対策箇所説明図

対策内容

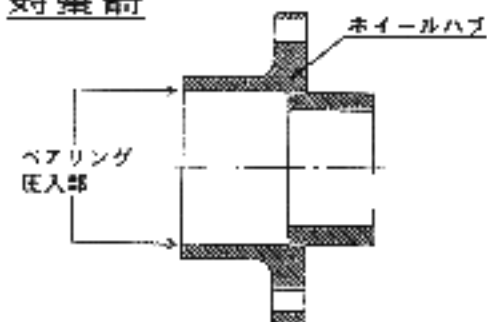
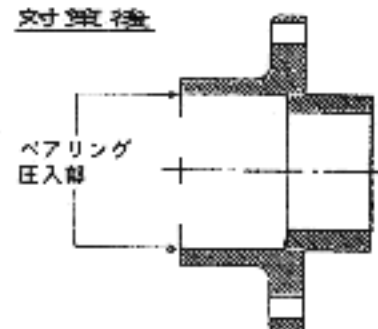
対策前

ベアリング圧入部のはめ合い
公差寸法 : $+0.8 \text{ mm}$

対策後

ベアリング圧入部のはめ合い
公差寸法 : $+0.2 \text{ mm}$

全車両、後車軸ホイールハブを
対策品と交換する。
